招标文件修改通知

编号：01

《沛县农村基层防汛预报预警体系建设 II 标段招标文件》(合同编号:PX-FXYJTX-2018-II)

立杆结构图

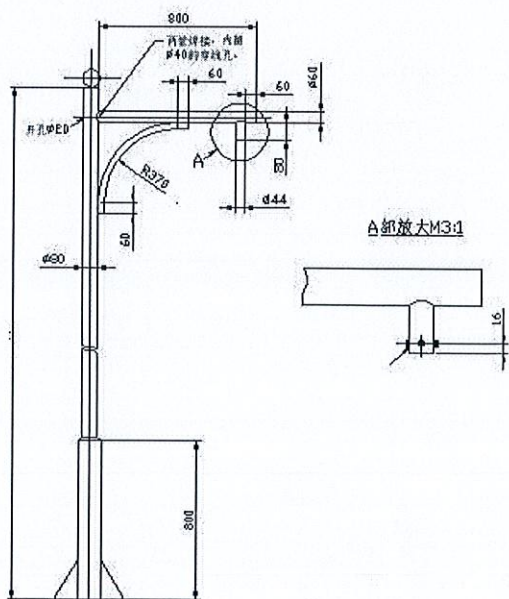
2、视频监控站点建设工程量清单中“序号 3”设备名称修改为：“3 米立杆，1 米横臂”，其余不变。
